**Impianto di accumulo idroelettrico mediante pompaggio denominato "Mandra Moretta" e relative opere connesse ed infrastrutture indispensabili nei Comuni di Ruoti, Avigliano, Potenza, Pietragalla, Cancellara e Vaglio Basilicata (PZ)**

**PD-R.02 – Documento di sintesi illustrativo sulle varianti progettuali e sul recepimento delle prescrizioni**

28.09.2023

## L'invaso di monte presso „Mandra Moretta“

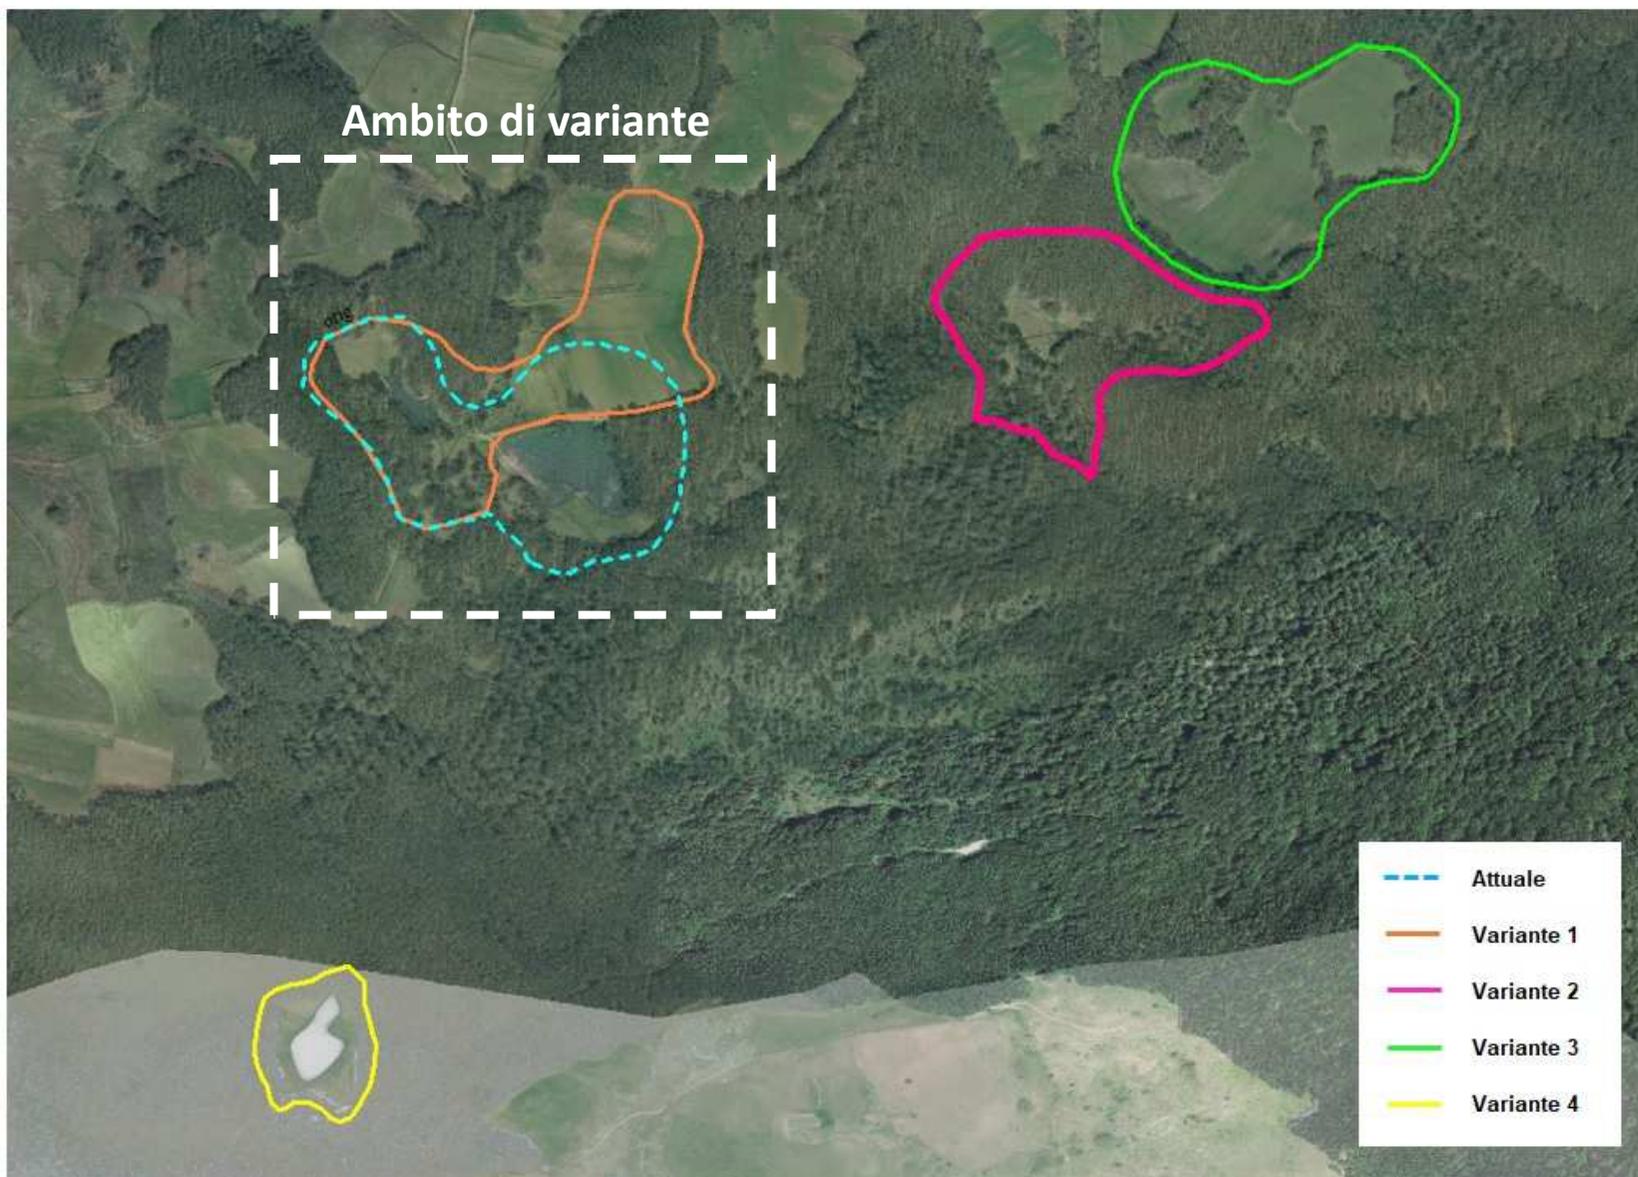
7.3.a Si chiede di fornire una alternativa progettuale alla delocalizzazione del Lago della Moretta al fine mantenere il presente lago con le attuali funzioni ricreative e di turismo, realizzando un progetto con inserimento paesaggistico delle nuove opere, tenendo conto delle aree boscate e dei relativi impatti visivi da beni vincolati.

*Proposta originaria del layout del bacino di monte, che ingloba il Lago della Moretta*

- Superficie max invaso 9,2 ha
- Altezza max argini 15,5 m

*Proposta alternativa del layout del bacino di monte, che conserva il Lago della Moretta*

- Superficie max invaso 9,1 ha
- Altezza max argini ca. 20 m

- Riduzione dell'occupazione di superficie boscata (– 20%)
- Miglioramento del bilancio di materiale tra scavi e riporti
- Mantenimento dell'attuale Lago della Moretta e di tutti i servizi ecosistemici ad esso associati
- Mantenimento della Fontana del Pezzente e delle attività di pascolo presso Mandra Moretta
- Valorizzazione degli ambienti latitanti al nuovo bacino artificiale e creazione di nuovi spazi fruizionali e ricreativi
- Pianificazione di opportuni interventi di riforestazione nelle aree limitrofe al sito di intervento

## Nuovo layout dell'edificio di centrale

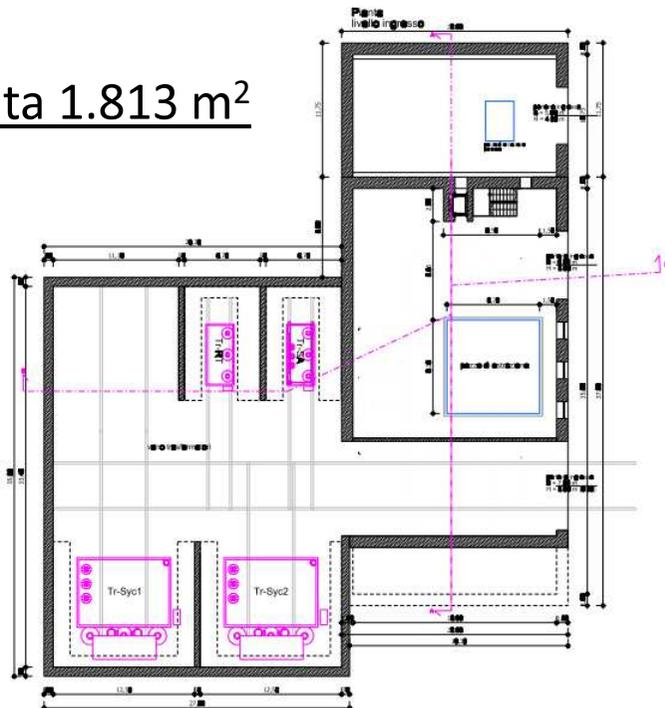
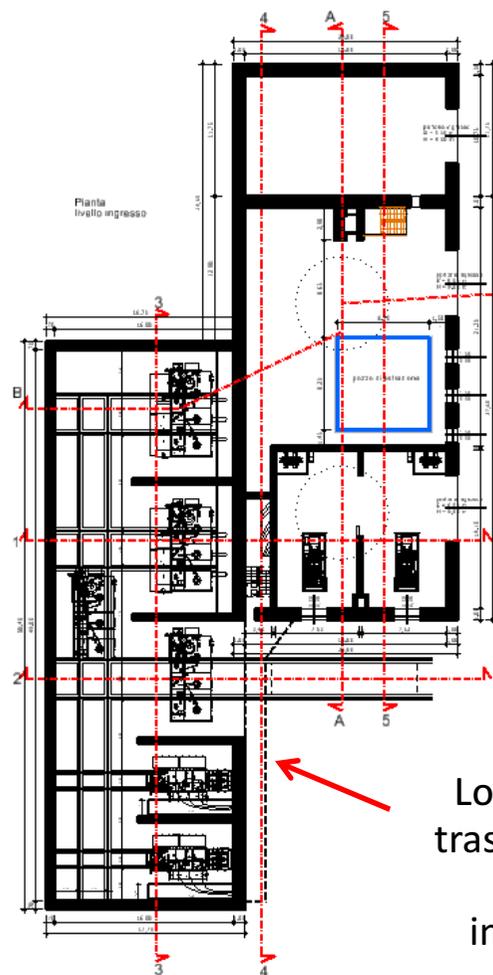
- Adeguamento dell'edificio di centrale alle esigenze antincendio (locale REI separato con accesso indipendente per i trasformatori ed i servizi ausiliari, con opportuno sistema di aerazione e ventilazione)
- Adeguamento della viabilità di accesso dopo concertazione con i fornitori delle macchine più grandi e più pesanti (trasformatori)
- Arretramento del corpo solido della centrale nel versante ed allargamento dell'areale in affaccio sull'invaso per esigenze logistiche e di mascheramento
- Ottimizzazione delle piste di accesso (temporanee e permanenti) alla centrale ed all'invaso di valle
- Miglioramento dell'inserimento paesaggistico delle nuove opere nel contesto morfologico ed ambientale delle fiumare di Ruoti e di Avigliano
- Inserimento ed allacciamento delle nuove opere alla rete fruizionistica e ricreativa del territorio ruotese

### Vecchia disposizione

pianta 1.813 m<sup>2</sup>

### Nuova disposizione

Pianta  
1.854 m<sup>2</sup>

Locale REI per i  
trasformatori con  
accesso  
indipendente

## Soluzione per l'attenuazione dei fenomeni di moto vario

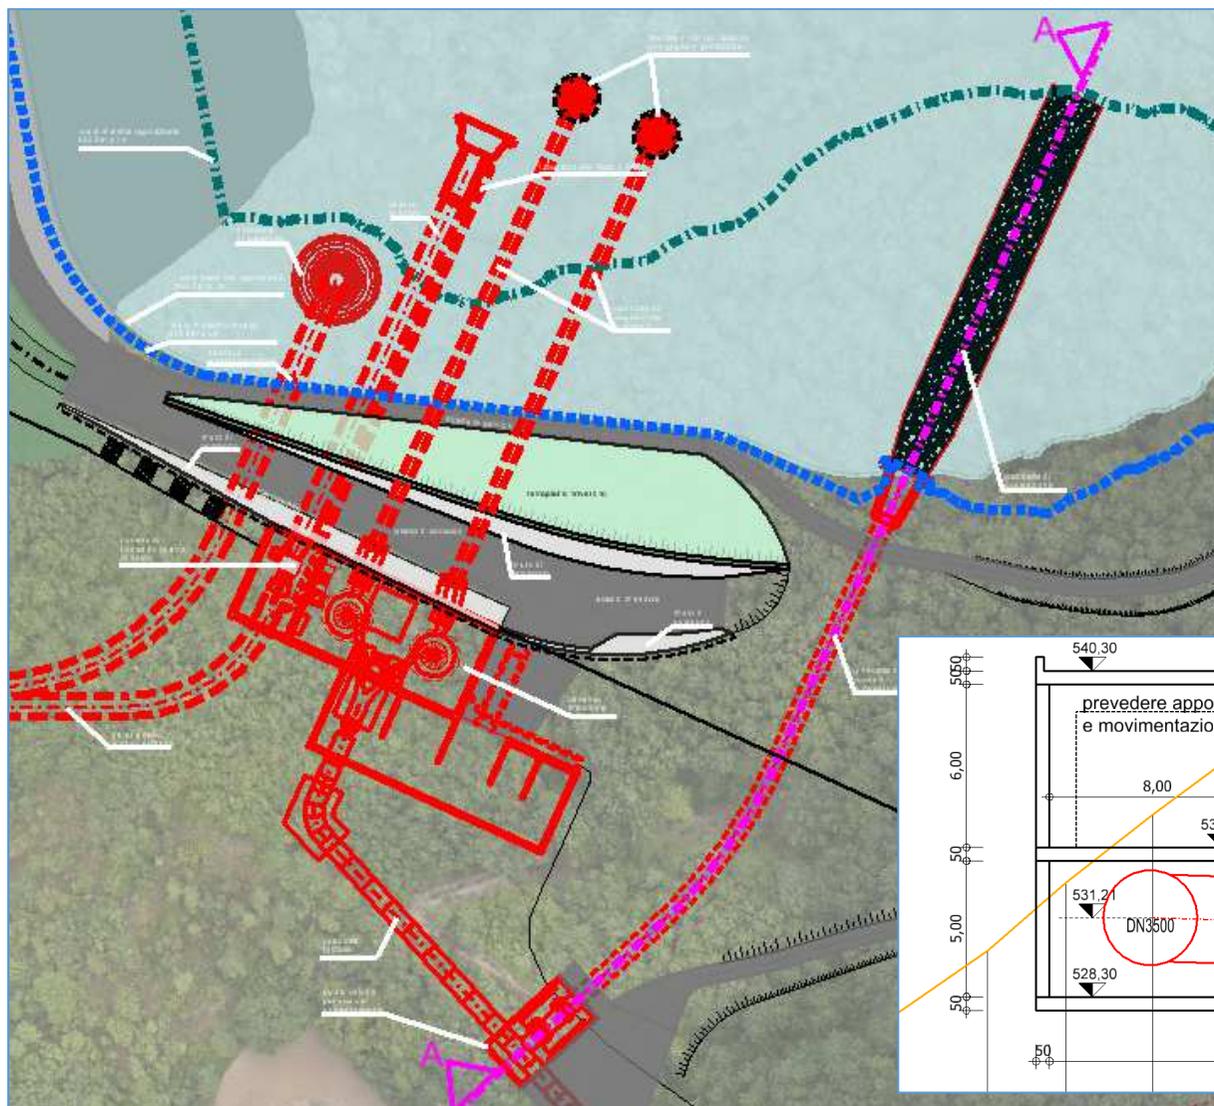
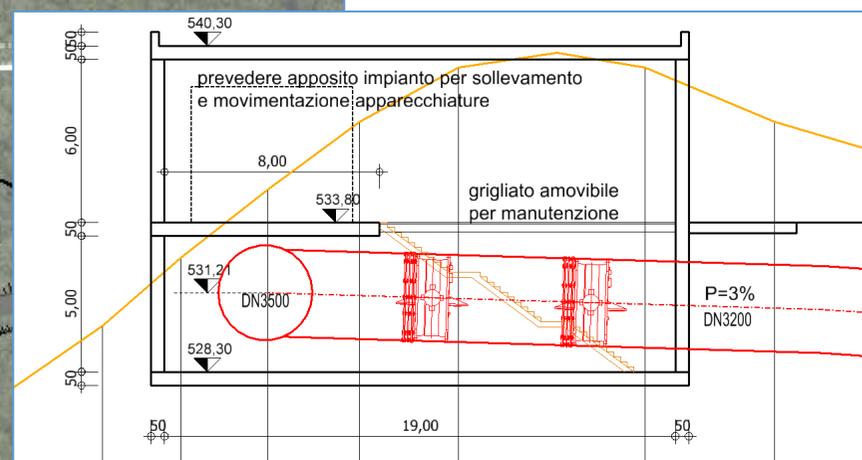
- 11.2** Implementare gli elaborati progettuali con le soluzioni specifiche relative all'attenuazione dei fenomeni di moto vario quali il Colpo d'Ariete. A tal riguardo non vi è evidenza negli elaborati proposti della presenza del pozzo piezometrico o di altre opere accorgimenti o soluzioni progettuali funzionali ad attenuare tale fenomeno critico che va sempre attentamente valutato nella progettazione degli impianti idroelettrici. Tale aspetto andrà dettagliato e trattato con dovizia di particolari e calcoli;

**Valvole di sicurezza (PRV) con scarico nell'invaso di valle**

**Condotta**

$\phi 3200$

lunghezza 120 m

## Sezioni del sistema paesaggistico della centrale

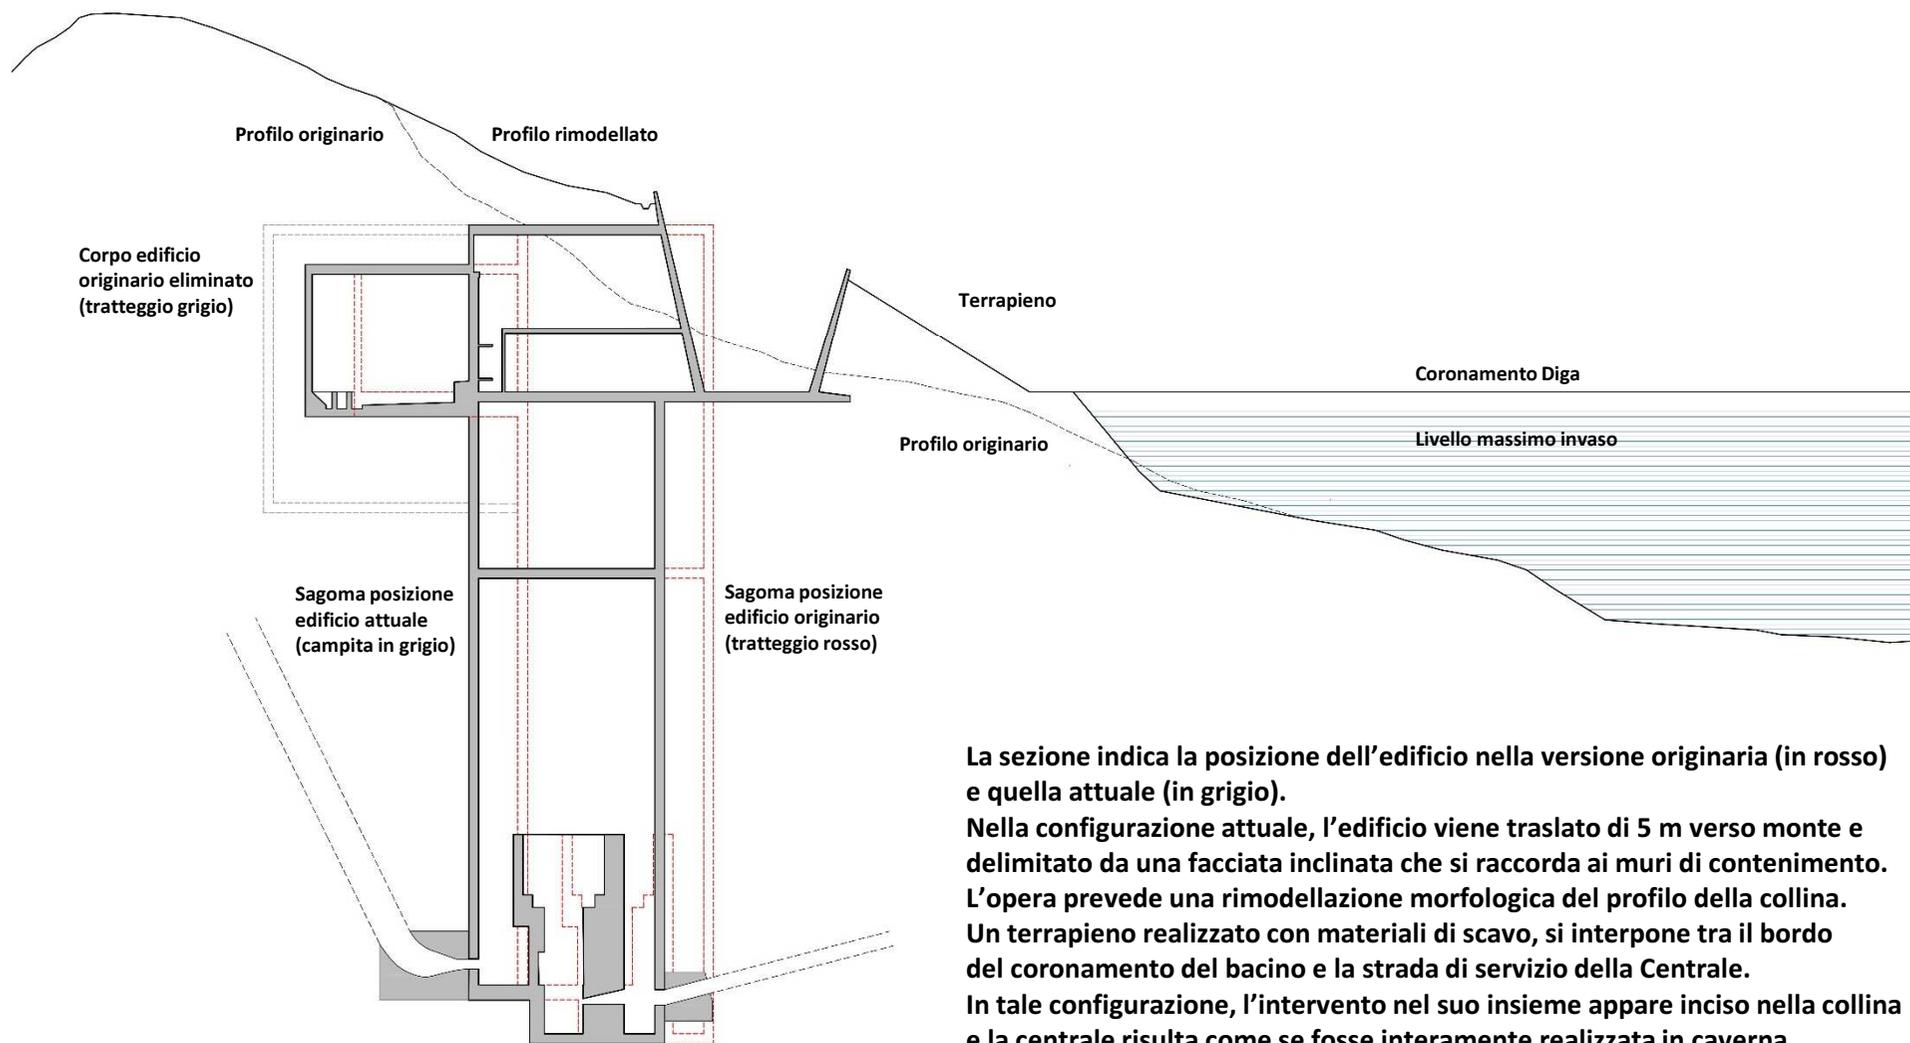
9. Con riferimento all'insieme delle opere di superficie, relative in particolare ai bacini di monte e di valle e alle SE/SSE, è necessario, **al fine di qualificare ulteriormente il contesto paesaggistico di pregio in cui si inserisce l'impianto, sviluppare idonee soluzioni progettuali, rappresentate a scala adeguata, redatte da architetti paesaggisti**, con rappresentazione dei luoghi *pre* e *post operam*. Si richiede in particolare l'elaborazione di una proposta progettuale per il bacino di monte che sia alternativa alla proposta di delocalizzazione del 'Lago della Moretta', prevedendo piuttosto il mantenimento del lago esistente, con le attuali funzioni ricreative e di turismo *outdoor*, eventualmente anche in adiacenza al previsto nuovo invaso artificiale, per il quale si richiede di sviluppare, compatibilmente con le esigenze impiantistiche, un disegno più 'organico' e meno invasivo nei confronti degli impianti boschivi e della percezione visiva complessiva del contesto paesaggistico.

La sezione indica la posizione dell'edificio nella versione originaria (in rosso) e quella attuale (in grigio).

Nella configurazione attuale, l'edificio viene traslato di 5 m verso monte e delimitato da una facciata inclinata che si raccorda ai muri di contenimento. L'opera prevede una rimodellazione morfologica del profilo della collina. Un terrapieno realizzato con materiali di scavo, si interpone tra il bordo del coronamento del bacino e la strada di servizio della Centrale. In tale configurazione, l'intervento nel suo insieme appare inciso nella collina e la centrale risulta come se fosse interamente realizzata in caverna.

## Soluzione scelta

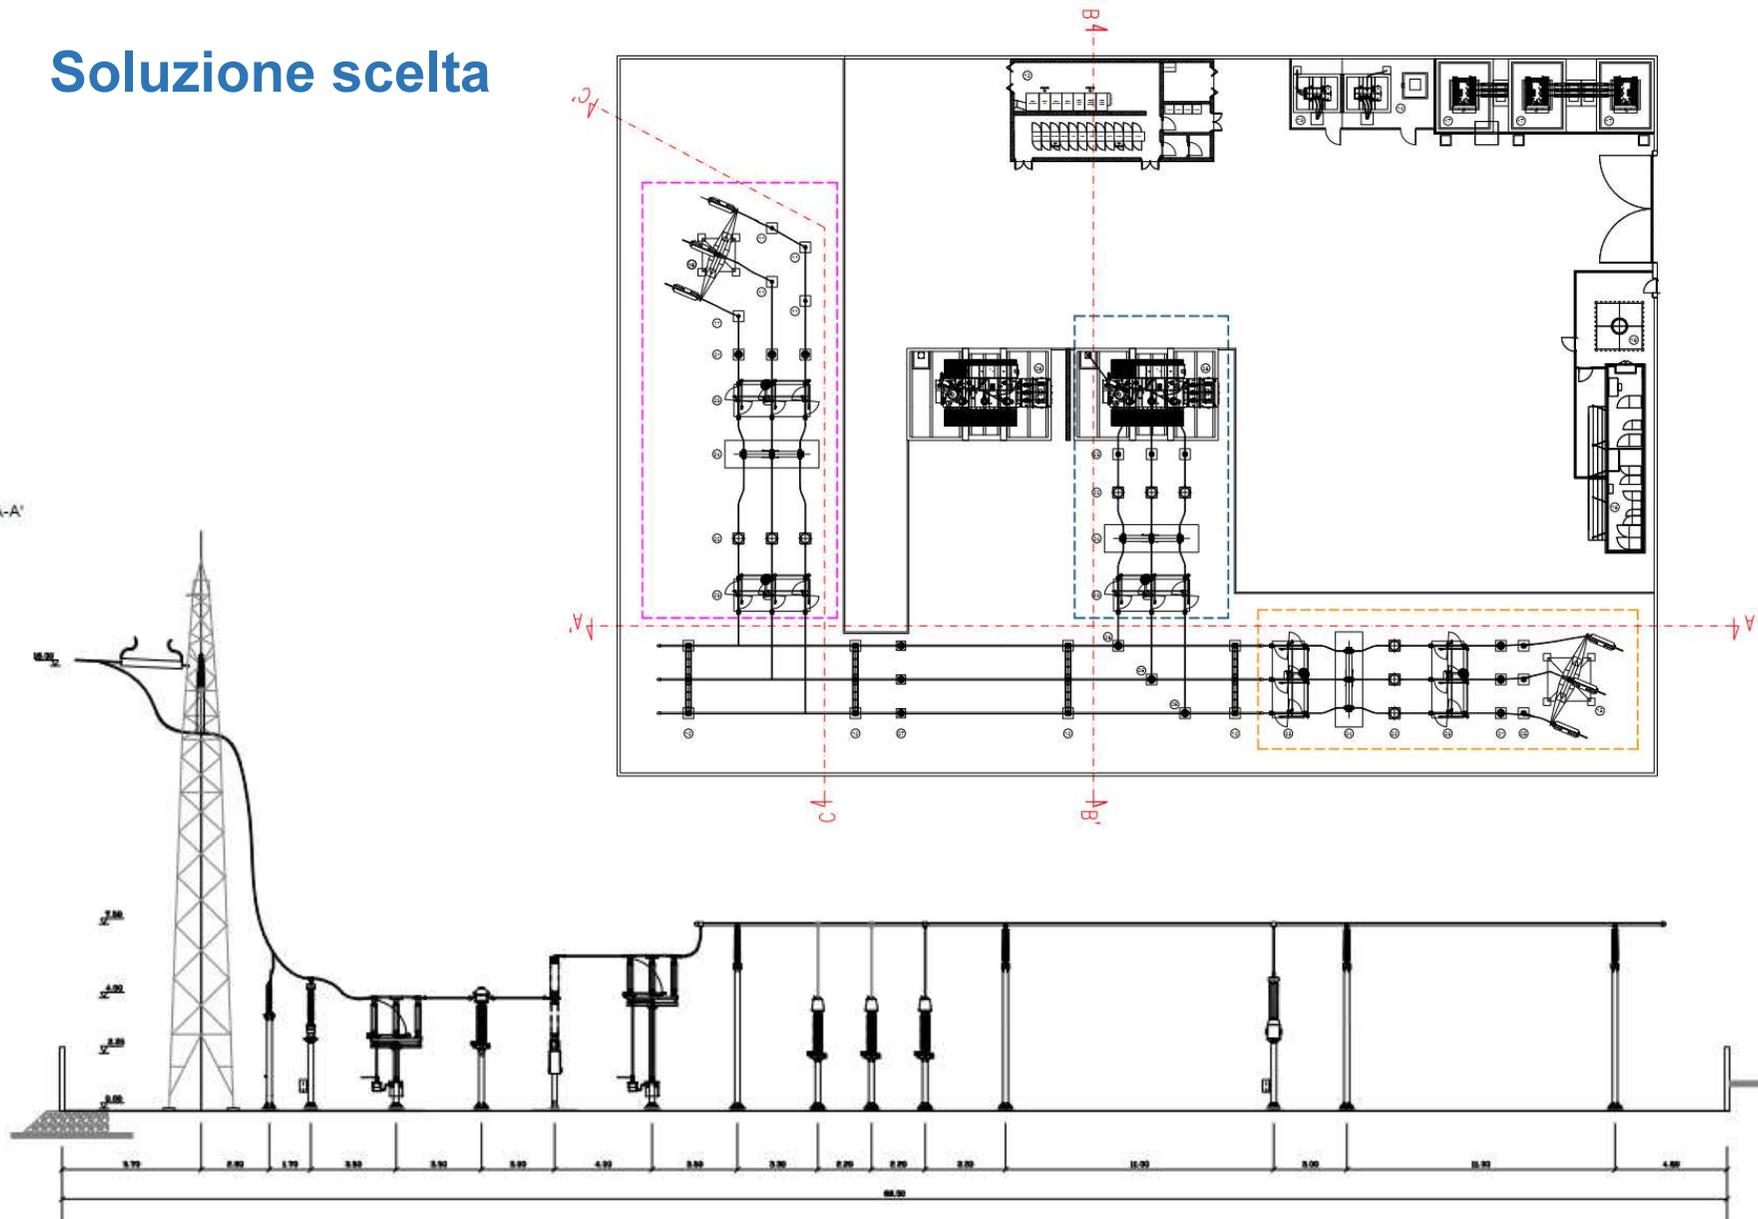
Vista l'assegnazione stalli ufficiale di Terna pervenuta alla società Ruoti Energia Srl per mezzo PEC in data 27/09/2023 (prot. GRUPPO TERNA/P20230098252-27/09/2023), e visto che nella suddetta assegnazione stalli Terna ha previsto sull'ampliamento della SE Vaglio lato Nord l'uscita del nuovo elettrodotto RTN a 150 kV di collegamento tra la SE Vaglio e la SE Vaglio FS, opera previsto nel Piano di Sviluppo avente Codice Intervento 532-P, si è reso necessario spostare la Sottostazione Utente precedentemente posizionata in adiacenza del lato Nord della SE Vaglio per evitare di interferire con tale opera prevista nel Piano di Sviluppo. Con lo spostamento della Sottostazione Utente in progetto, si è lasciato libero un corridoio lato Nord per l'uscita del nuovo elettrodotto RTN dall'ampliamento della SE Vaglio e si è risolta per tempo l'interferenza tra le due opere suddette
